INFORME DE AUDITORÍA N° 027-2025-2-0338-AC

AUDITORIA DE CUMPLIMIENTO
MUNICIPALIDAD DISTRITAL DE HUACACHI

"OBRA: MEJORAMIENTO DEL SERVICIO DE AGUA PARA RIEGO DEL CANAL COLCABAMBA EN LA LOCALIDAD DE COLCABAMBA DEL DISTRITO DE HUACACHI-PROVINCIA DE HUARI-DEPARTAMENTO DE ANCASH"

IMAGEN N° 11
SECCIÓN TÍPICA DEL CANAL ENTUBADO

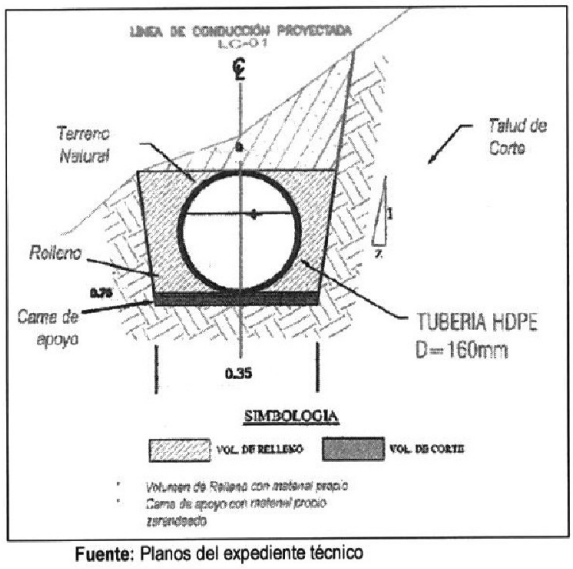
✓ **Valorización y pago de la subpartida "05.02.05 Relleno compactado con material propio" sin cumplir con los planos del expediente técnico**

Al respecto, el expediente técnico contempló la ejecución de la subpartida *"05.02.05 Relleno compactado con material propio"* correspondiente a la partida *"05 Canal circular con tubería HDPE"*. En relación a ello, en el plano Planta – Perfil longitudinal (Lámina PPP-06) **(Apéndice n.° 6)**, se detalla la sección típica del canal entubado, la cual consiste en rellenar la excavación una vez instalada la tubería HDPE y compactar el material de manera adecuada hasta cubrirla completamente, tal como se aprecia en la imagen siguiente:

IMÁGENES N° 12 Y 13
TUBERÍA HDPE DE 160 MM EXPUESTA

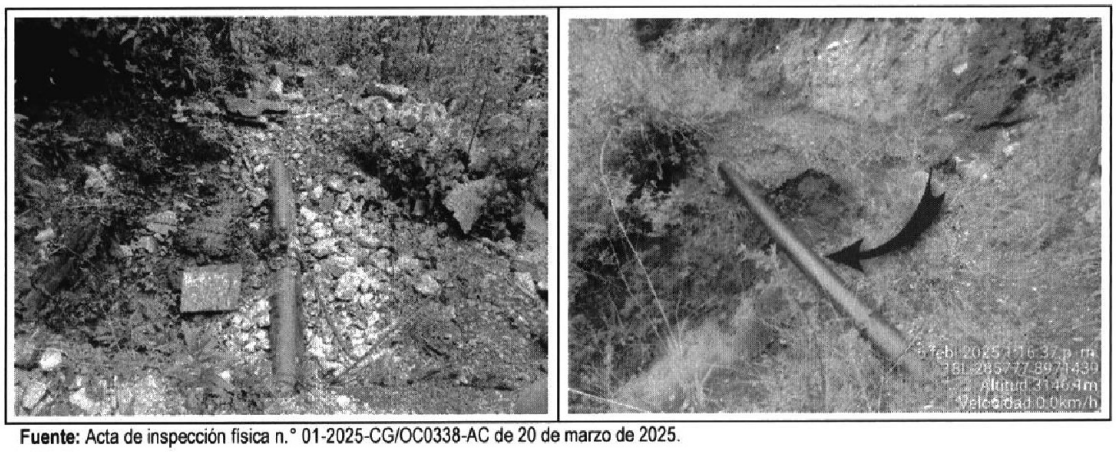
tramos, situación que la dejó vulnerable a impactos de elementos externos, tal como se evidencia en las imágenes siguientes:

IMÁGENES N° 16, 17, 18 Y 19
TUBERÍA DE HDPE SOSTENIDA DE FORMA INESTABLE

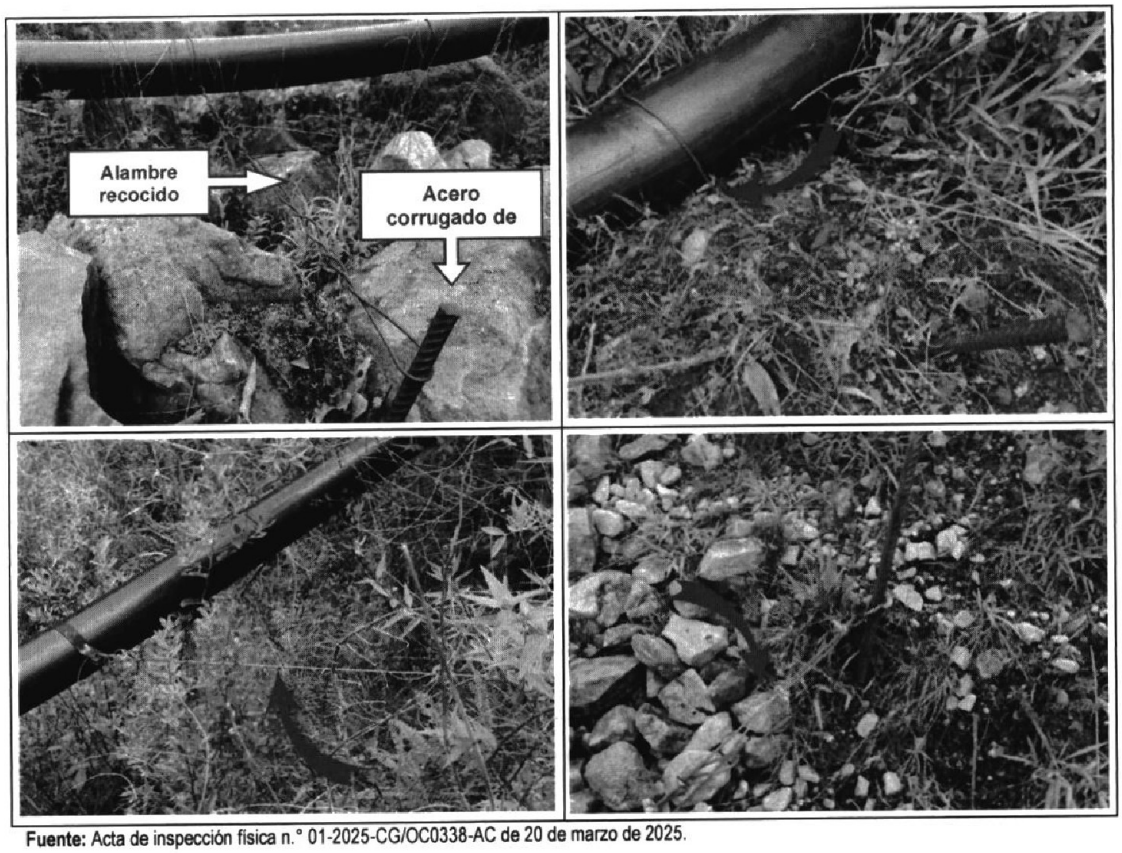
Por otro lado, en cuanto a la subpartida "05.04.01 Instalación de accesorios de anclaje", según el plano Anclaje para tubería HDPE (Lámina AT-01) **(Apéndice n.° 6)**, se proyectó la colocación de anclajes de fierro liso de 5/8" fijados en una profundidad de 60 centímetros en la roca, para sostener la tubería de HDPE, tal como se observa en las siguientes imágenes:

Sin embargo, de la inspección física a la obra realizada por la Comisión auditora los días 20 y 21 de marzo de 2025, documentada mediante acta de inspección física n.° 01-2025-CG/OC0338-AC de 20 de marzo de 2025[35] **(Apéndice n.° 50)**, se evidenció que la tubería HDPE de 160 mm no contaba con los anclajes determinados en los planos del expediente técnico, sino que se encontraba sostenida de forma inestable con alambre recocido n.° 8 fijado a una estaca de acero corrugado de 1/2" de diámetro, comprometiendo la estabilidad y seguridad de la instalación, tal como se muestra a continuación:

IMAGEN N° 20
PLANO CAPTACIÓN 02 – PLANTA Y CORTES

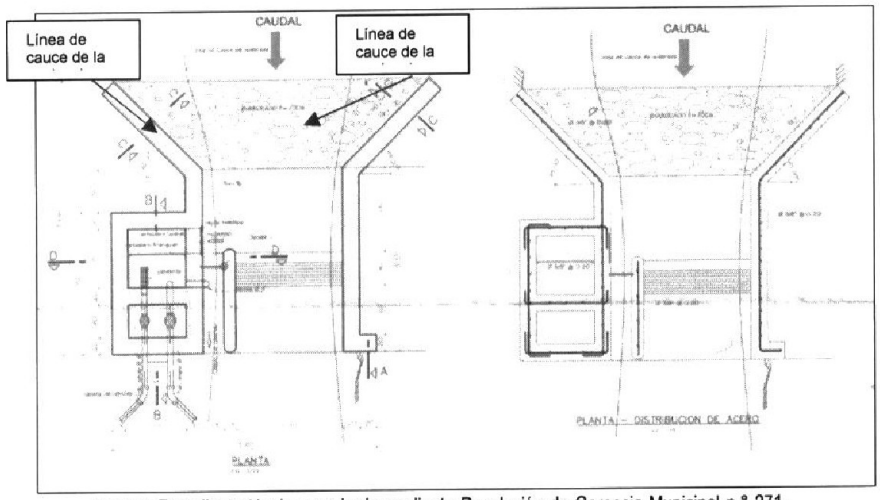
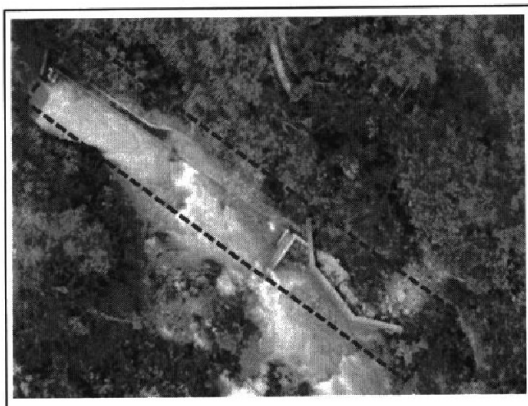
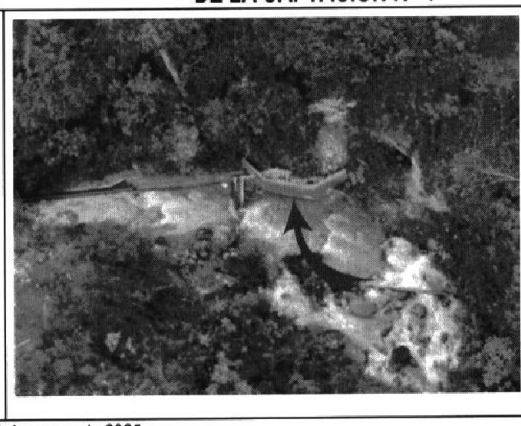
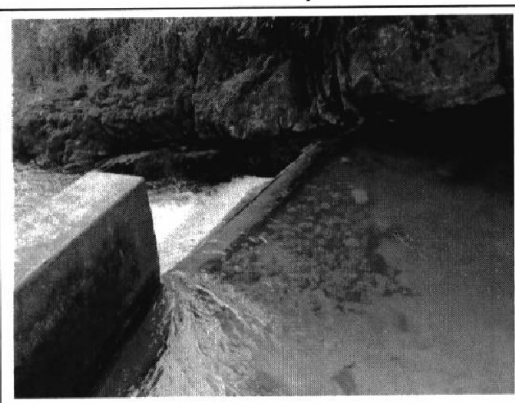
No obstante, durante la inspección física realizada por la Comisión Auditora, documentada en el acta de inspección física n.° 01-2025-CG/OC0338-AC de 20 de marzo de 2025[41] **(Apéndice n.° 50)**, se evidenció que el contratista construyó una barrera de concreto transversal al cauce del río, la cual embalsó el agua para encauzarla por el margen izquierdo mediante un canal de concreto armado, que posteriormente empalmaba con la tubería de HDPE. Ello demuestra que el contratista ejecutó un tipo de captación distinto al previsto en el expediente técnico, sin que existiera sustento técnico que justificara dicha modificación, como se observa a continuación:

IMAGEN N° 26
TUBERÍA HDPE DE 160 MM PASA DIRECTAMENTE POR LA CÁMARA DE INSPECCIÓN

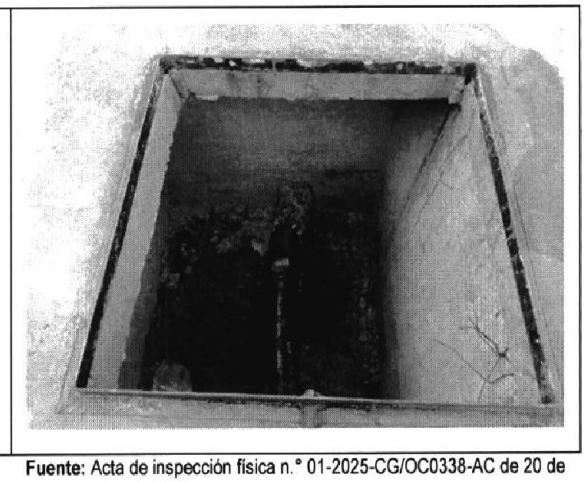
IMAGEN N° 25
DISEÑO DE CÁMARA DE INSPECCIÓN ESTABLECIDO EN LOS PLANOS

IMÁGENES N° 27 Y 28
CANGREJERAS EN LA CAJA DE INSPECCIÓN; ACABADO SUPERFICIAL PRESENTA IRREGULARIDADES, COMO RUGOSIDADES Y DESPRENDIMIENTOS Y CORROSIÓN EN EL ACERO DE REFUERZO

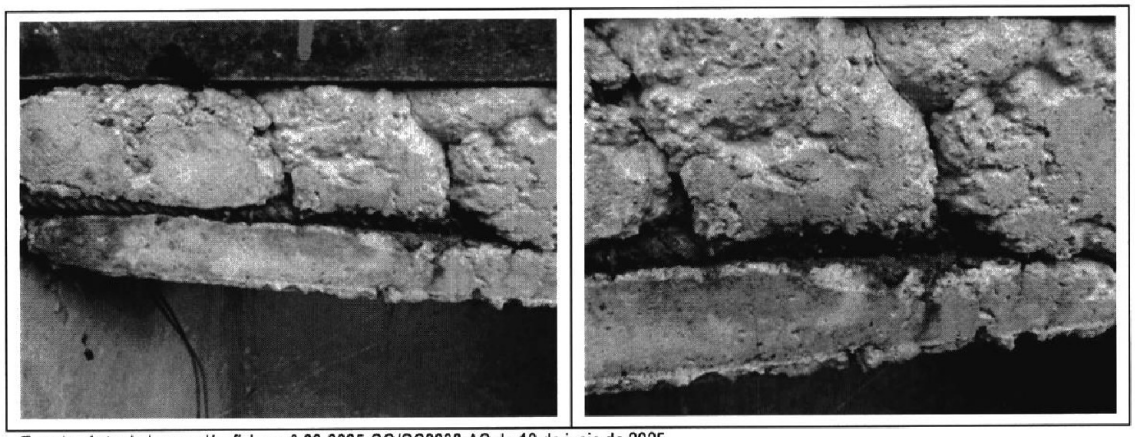
- Presencia de cangrejeras en las cámaras de inspección, así como corrosión en el acero de refuerzo. Adicionalmente, las estructuras presentaban asentamientos debido a la socavación del terreno en su base, lo que comprometía su estabilidad, tal como se aprecia en las siguientes imágenes:

IMÁGENES N° 31, 32, 33 Y 34
PRUEBAS DE ESCLEROMETRÍA

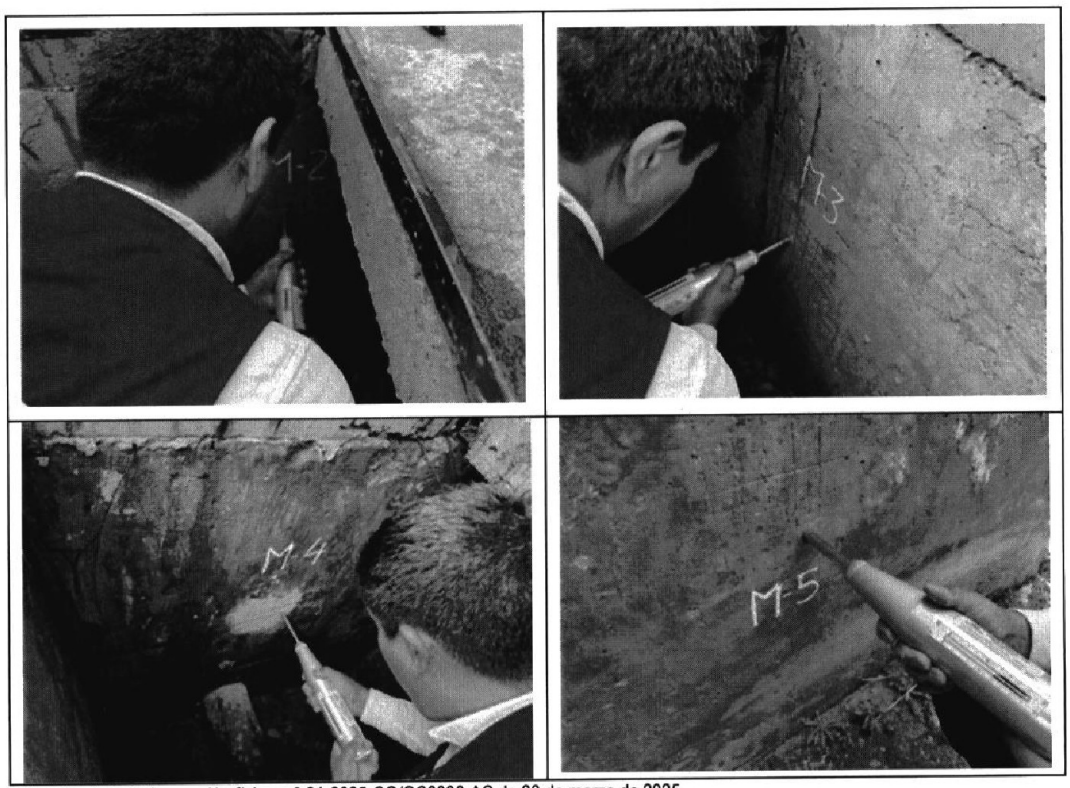
- Adicionalmente, se efectuó la prueba de esclerometría[49] para estimar la resistencia del concreto en las estructuras de las cámaras de inspección. Para tal efecto, se tomó una muestra de cuatro cámaras de inspección, en las cuales se aplicó la prueba, como se muestra a continuación:

IMAGEN N° 35
VISTA EN PLANTA DEL DESARENADOR PROYECTADO EN LOS PLANOS DEL EXPEDIENTE TÉCNICO

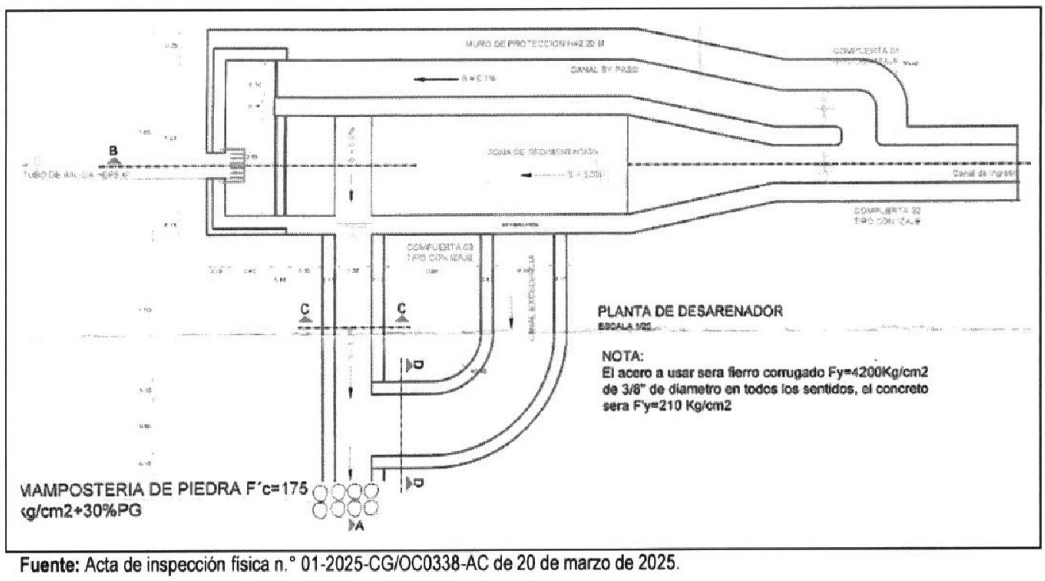
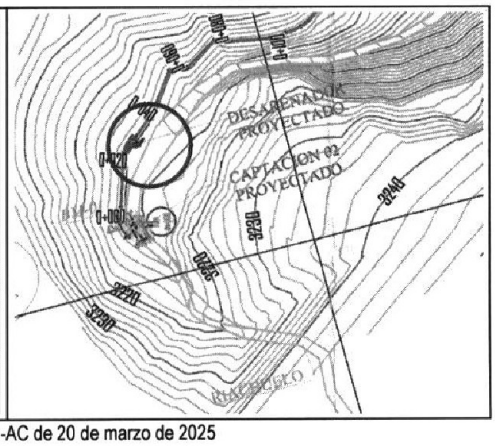
"Seguidamente en la inspección física, se evidenció la omisión en la construcción del desarenador de concreto armado, diseñado con una resistencia de F'c = 210 kg/cm² y dimensiones de 5.20 × 1.10 m, con refuerzo de Fy = 4200 kg/cm². Dicho elemento estaba proyectado en las coordenadas UTM: 286695.7 E, 8970801 N, a una altitud de 3211 m.s.n.m. (...)".
